改善箇所説明図

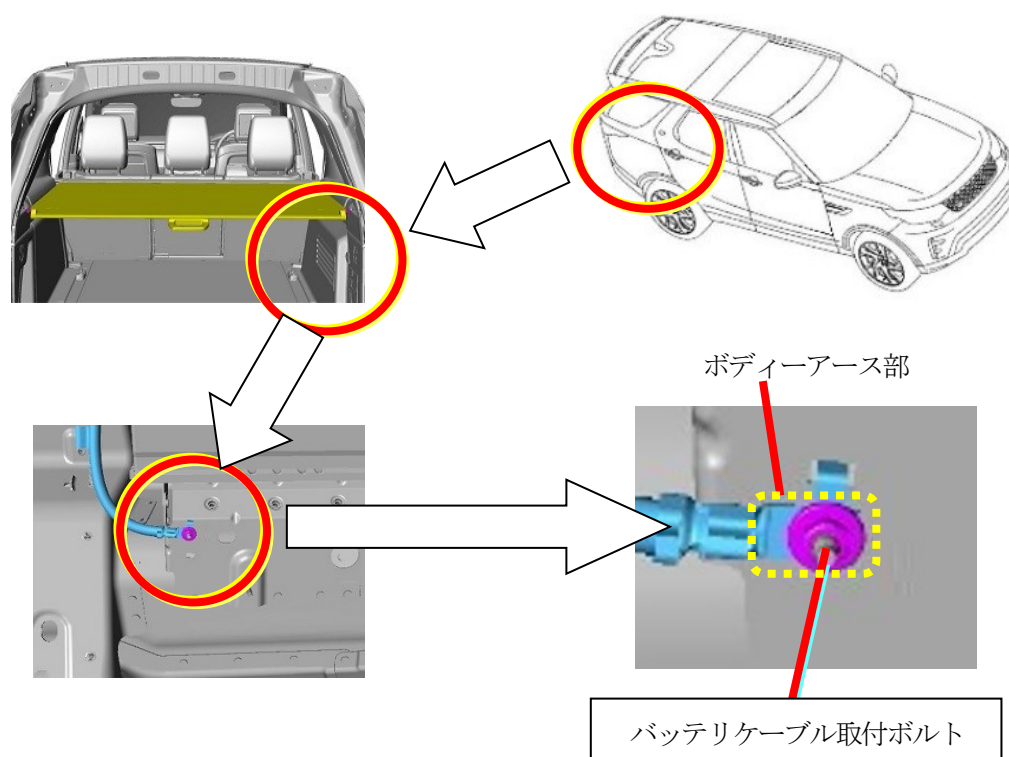
基準不適合発生箇所

バッテリーマイナスケーブルのボディ側アース取付部において、作業管理が不適切なため、取付ボルトの締結トルクが大きい状態のものがある。そのため、当該ボルトのネジ山が破損し、原動機及び電装品に電源が供給されず、最悪の場合、原動機が始動しない又は走行中にエンストするおそれがある。

改善の内容

全車両、当該取付ボルトを新品に交換し、規定トルクで締め付ける。
識別：助手席ドアヒンジボルトに黄色ペイントを塗布する。
